ARPAT - AREA VASTA COSTA - Dipartimento di Pisa - Settore Supporto tecnico

Oggetto: Verifica di assoggettabilità a VIA relativa alle previste modifiche per l'impianto di trattamento e recupero rifiuti non pericolosi, sito in loc. Ponte di Ferro, Comune di Pomarance (PI). Proponente Granchi S.r.l.

Ubicazione pozzi rete MAT

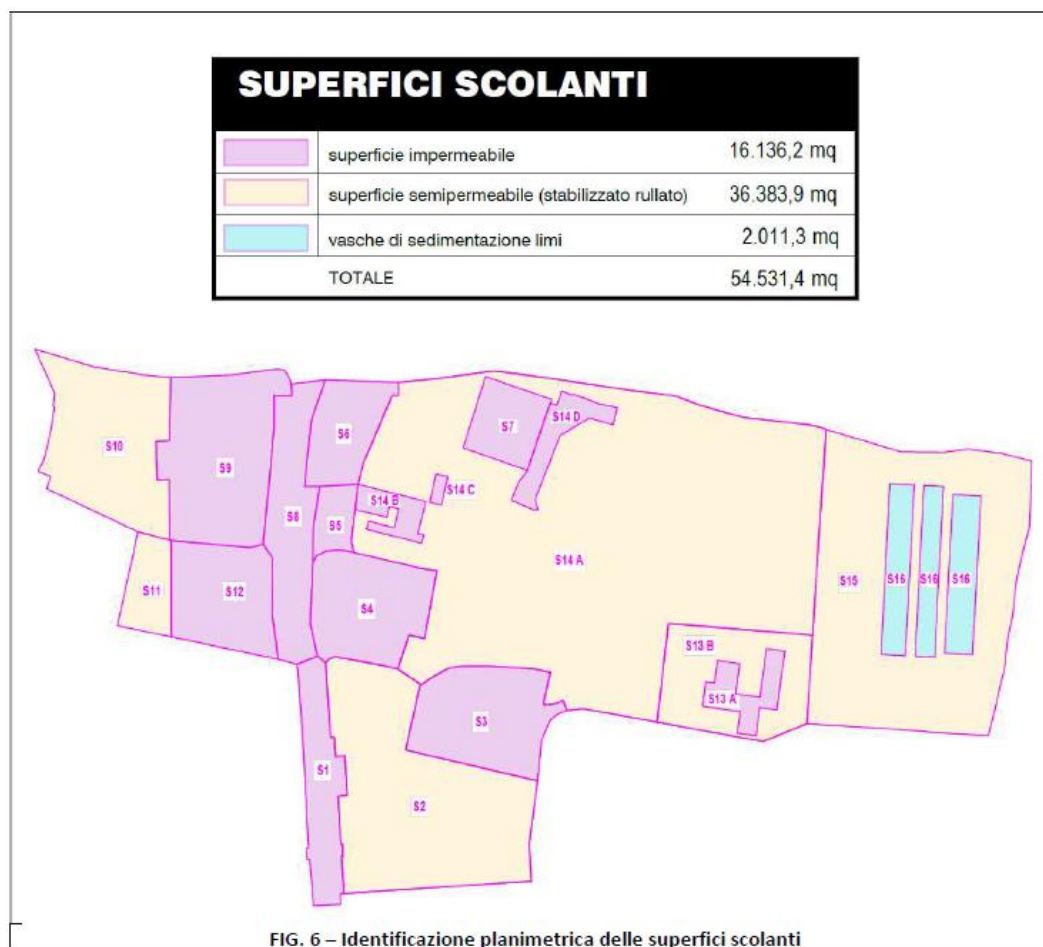
Dato che le attività di gestione rifiuti avvengono all'interno di un'area in cui sono presenti anche gli impianti di un'altra società (Coedil srl) a cui fa capo la produzione dei conglomerati cementizi, e che tali attività possono avere un impatto potenzialmente significativo sullo stato di qualità delle acque sotterranee. Si ricorda che la falda freatica potenzialmente impattabile presente nel sottosuolo dell'area costituisce l'acquifero più importante per la media e bassa val di Cecina andando a costituire una risorsa ampiamente sfruttata anche a fini idropotabili. Attualmente tale acquifero è monitorato da alcuni pozzi della rete regionale (pozzi MAT) e il pozzo MAT-P674 citato nella relazione non rappresenta il pozzo più prossimo all'area degli impianti. **All'interno dell'area è presente il pozzo MAT 534 denominato nella rete regionale pozzo Coedil presumibilmente, utilizzato a fini industriali. Di tale pozzo non sono riportati dati analitici che andrebbero valutati per dare una prima indicazione dello stato di qualità delle acque sotterranee.**

Tenendo presente che buona parte delle superfici dell'impianto sono costituite da superfici semipermeabili (stabilizzato rullato) e che la movimentazione dei rifiuti avviene mediante l'utilizzo di mezzi meccanici alimentati da prodotti petroliferi stoccati in situ si ritiene necessario provvedere in fase autorizzativa alla predisposizione di una rete piezometrica che permetta di valutare le modifiche dello stato di qualità delle acque sotterranee fluenti al di sotto dell'area impianti. In questa fase istruttoria (assoggettabilità a VIA) si ritiene sufficiente la predisposizione di una relazione idrogeologica che ricostruisca la superficie piezometrica e le sue variazioni stagionali anche in rapporto alla presenza del fiume Cecina.

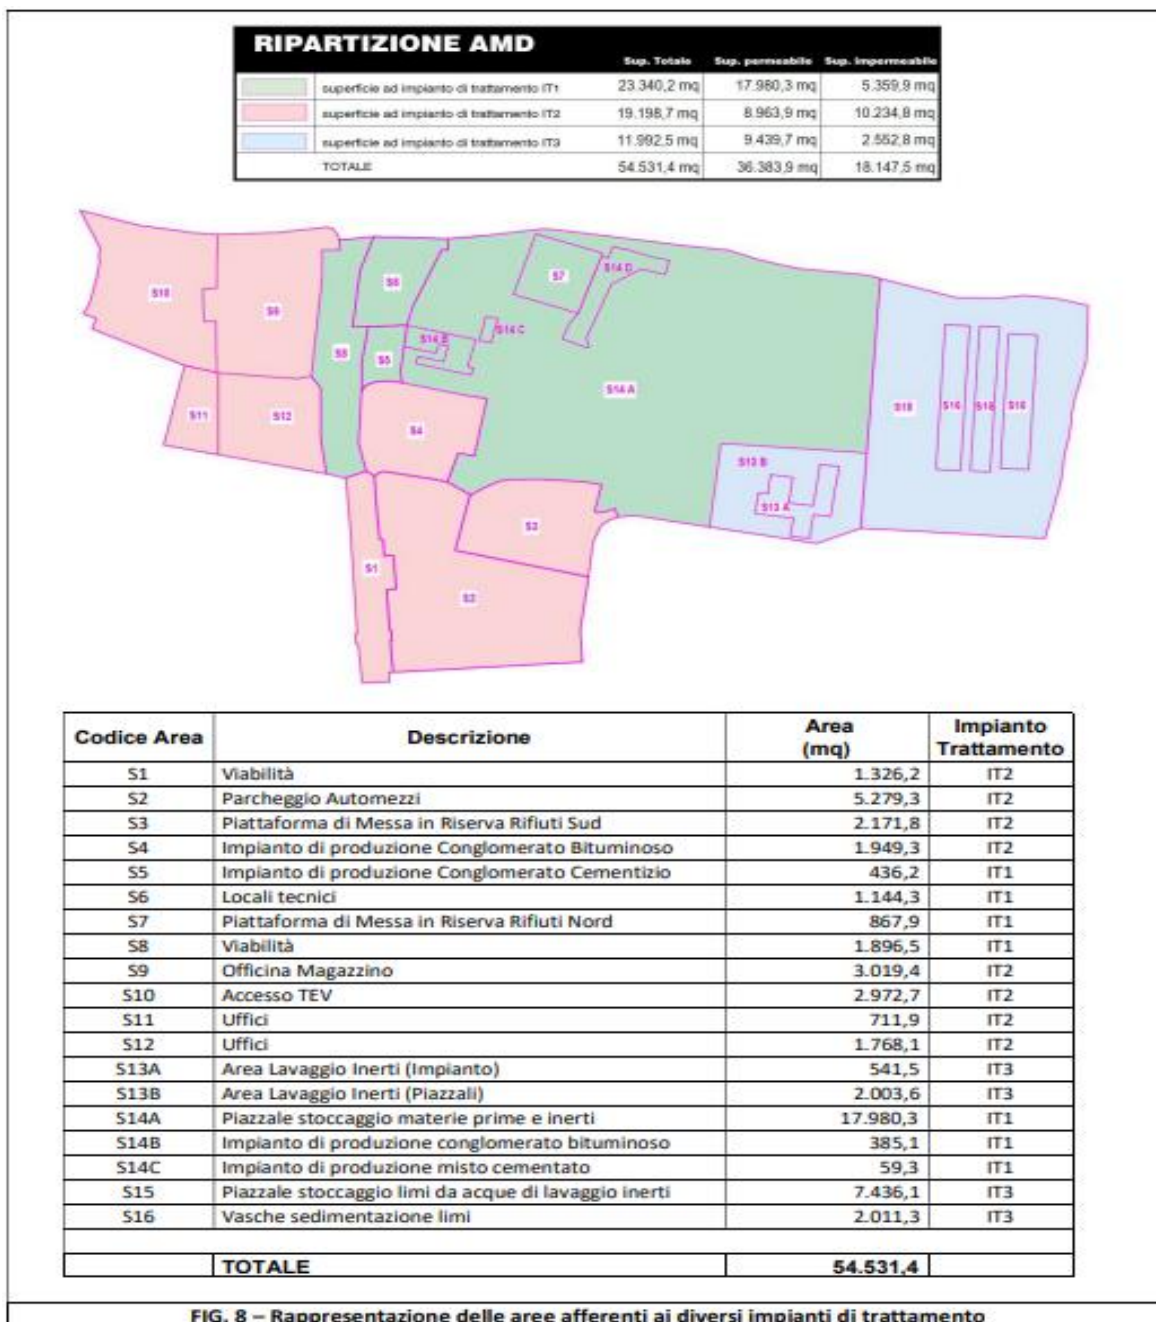
All'impianto confluiranno anche le AMD derivanti dalle aree di lavaggio inerti (S13A, S13 B) e stoccaggio limi (S15, erroneamente indicata come S14 nella relazione), che si originano solo in occasione di eventi meteorici. La verifica dell'impianto è stata condotta per particelle di dimensione minima di 6 µm valutando la velocità di sedimentazione mediante applicazione della legge di Stokes (velocità e tempo di sedimentazione) per una portata influente all'impianto pari a 0,198 metri cubi/secondo, considerando la somma delle portate dei reflui di processo (0,028 metri cubi/secondo) e la portata delle AMDC ricadenti sulla superficie di 5384,7 metri quadrati considerando piogge con tempo di ritorno decennale (0,170 metri cubi/secondo calcolate con il metodo di Bell).

1. Considerate le caratteristiche dell'impianto di trattamento IT1, ai fini di una più efficace tutela ambientale, si ritiene necessario che venga installato, a valle del pozzetto di bypass, un ulteriore impianto di sedimentazione, opportunamente dimensionato, che garantisca il trattamento delle acque scolmate in occasione di eventi meteorici eccezionali.
2. Dovrà essere aggiornata la documentazione presentata in occasione della richiesta di modifica non sostanziale di AUA presentata nel settembre del 2023.

La motivazione della prescrizione n. 1 risiede nel fatto che all'impianto di trattamento IT1 afferiscono anche le AMDC del piazzale stoccaggio materie prime e inerti (area S14) che ha una superficie pari a 50% della superficie scolante considerata totale (10754 metri quadrati). La tipologia di impianto installato ed in particolare la presenza di un pozzetto scolmatore in testa e di un disoleatore a coalescenza a valle porta a ritenere che, in caso di eventi meteorici particolarmente intensi, il rallentamento del flusso in uscita dovuto alla presenza del disoleatore possa portare ad un'attivazione del bypass con scarico di AMD torbide. Si rileva inoltre che nella configurazione approvata in sede di AUA per le acque di prima e seconda pioggia in uscita dall'impianto era previsto un ulteriore affinamento all'interno della vasca D. Con le modifiche proposte invece si elimina la fase di affinamento e vengono collettate all'impianto IT1 le AMDC ricche in SST dell'area S14.
